改善箇所説明図

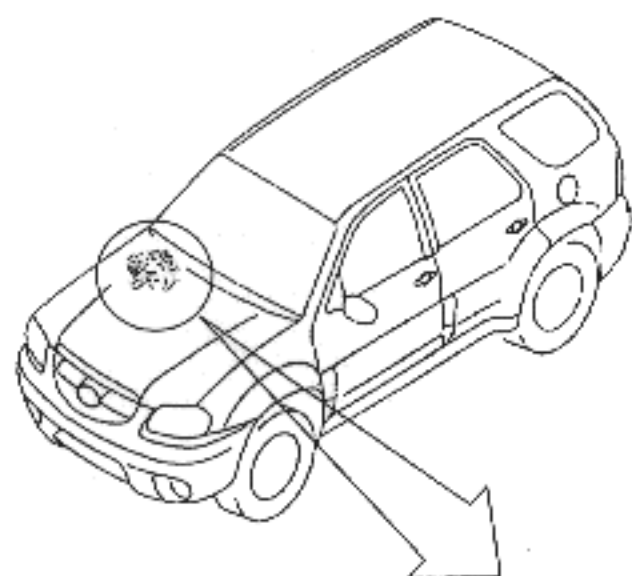
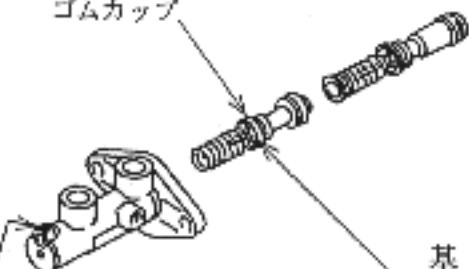
ブレーキマスターシリンダーの製造方法が不適切なため、シリンダー内セカンダリー側ピストンに装着されているゴムカップに滲潤しているものがあり、このままの状態で使用し続けると、当該ゴムカップが摺動により傷つき、最悪の場合、液圧が漏れて、制動力が低下するおそれがある。

識別：マスターシリンダーに
黄ペイントを塗布する。

全車両、当該マスターシリンダーを良品と交換する。
